# 中型バス、トラックの動力伝達装置のリコールについて

## リコール届出番号2099

平成20年4月17日、日産ディーゼル工業株式会社は下記のリコールを国土交通大臣に届け出しました。

# 改善箇所説明図

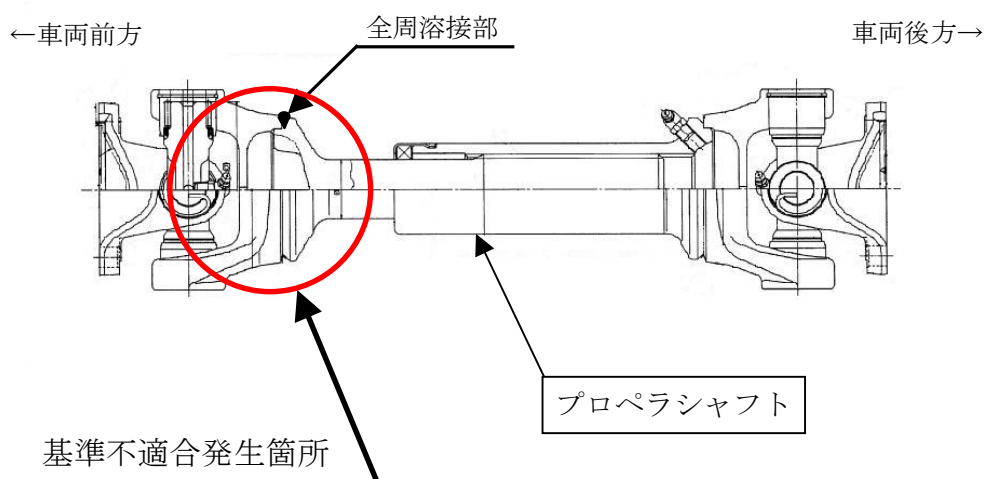
プロペラシャフトのヨーク部の溶接強度が不足しているものがある。そのため、そのまま使用を続けると、当該溶接部に亀裂が生じ、最悪の場合、プロペラシャフトが破断し、走行不能となるおそれがある。

全車両、当該プロペラシャフトを対策品と交換する。

注：□内は、交換部品を示す。

識別：スリーブヨーク部に、白色ペイントを塗布する。
